Paris, le 10 février 2014

Réponses aux questions des candidats relatives à l'appel d'offres portant sur la réalisation et l'exploitation d'installations photovoltaïques d'une puissance comprise entre 100 et 250kWc

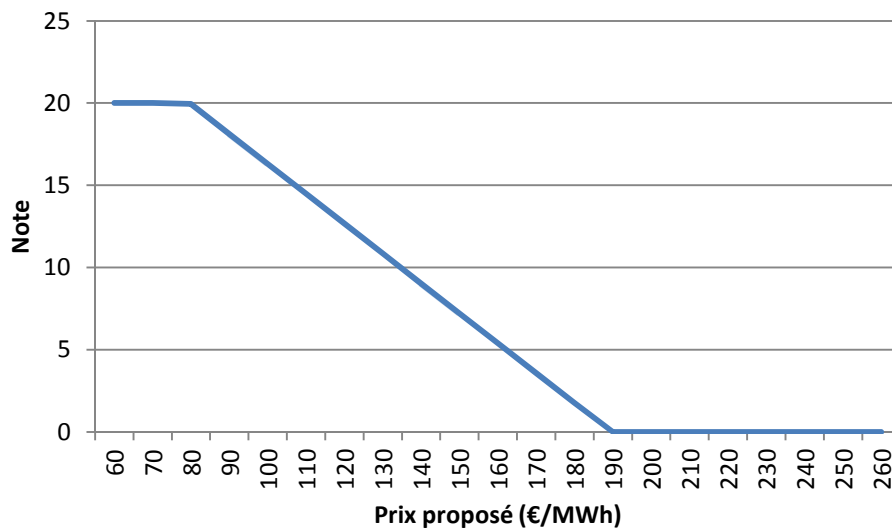
Q6 [16/4/2013] Serait-il possible d'avoir un graphique permettant d'évaluer la note en fonction du prix ? Est-ce qu'un prix donnant une note de zéro est éliminatoire ?

R6 Le graphique ci-après résulte d'une stricte application de la formule donnée au paragraphe 5.2. du cahier des charges. Comme cela est précisé, une note nulle sur le critère prix est éliminatoire. La note étant arrondie au 10^{ème} de point, une note nulle est attribuée à tout prix supérieur à 189,14 €/MWh.
